DERES REF: | VÅR REF:
DOKUMENTKODE: 128778-RiVass-Brv-01
TILGJENGELIGHET: Åpen

KVERNALAND FLOMVURDERING Detaljregulering for TB4 nord for Frøylandsbekken

Kommentarer fra NVE

Ruting av flomhydrogrammet gjennom planområdet viser at det ikke er demping (alle 8 hydrogrammene er helt identiske).

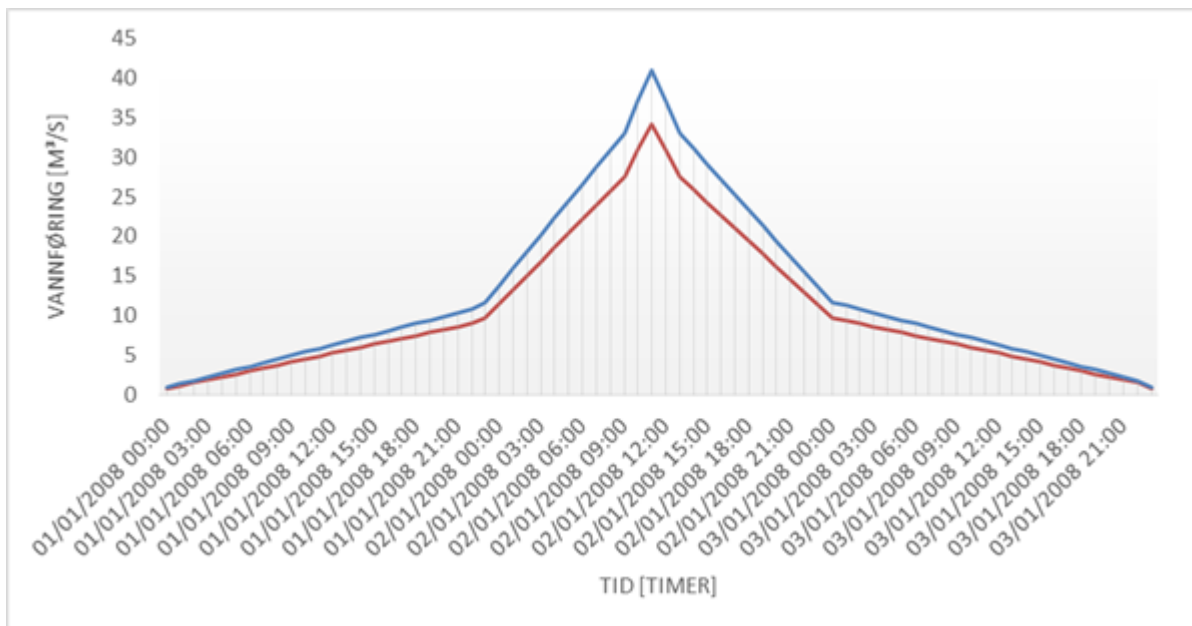
- 2) NVE skriver: «I rapporten frå Multiconsult datert 21.3.2018 pkt. 3 på s 4 står det: «*Flommen dempes ikke noe betydelig i vassdraget. Derfor vil evt. endringer i vassdraget ikke påvirke flomsituasjon nedstrøms, dvs. i området langs Gamle Åslandsvegen*».

Videre skriver NVE: «Det er ikkje vist korleis konsulenten har kome fram til denne konklusjonen. Storleiken på endringa er ikkje kvantifisert. Rapporten er lite etterprøvbart då det berre er mange kart og lite grunngjeving og utgreiingar.»

Når Multiconsult skriver at det ikke skjer betydelig demping, siktes det til flomdempning i planområdet. Tatt ut av sammenheng kan det kanskje leses som at det gjelder vassdraget som helhet, men uttalelsen gjelder planområdet alene. En slik vurdering er basert på følgende resonnement: det flomutsatte området er i størrelsesorden 50.000 m². Dette området kunne i teorien betraktes som et flomdempningsvolum. Hvis man antar en gjennomsnittlig terrengheving på 1 m ville dette tilsvare et tapt flomdempningsvolum på 50.000 m³. Flomforløpet som er bestemt gjennom flomfrekvensanalyse (se figur under) tilsvarer et volum

på ca. 3,4 millioner m³ over 3 døgn. Et flomdempningsvolum på 50.000 utgjør kun 1,5% av et flomvolum på 3,4 mill m³ og man kan forvente en marginal flomdemping i planområdet.

For å ytterligere å dokumentere denne vurderingen, ble det kjørt en ruting av flomforløpet for å simulere hvor mye flommen *faktisk* dempes. Den andre figuren under illustrerer dempingen ved å vise vannføringens variasjon i 8 punkter nedover vassdraget gjennom planområdet. Dersom det var noe særlig demping skulle kulminasjonsverdien (maksimum) bli mindre, punkt for punkt. Figuren viser at kurvene tvert imot er helt identiske; det er altså ingen synlig flomdemping i det hele tatt. Dette er i samsvar med ovenstående resonnementet.
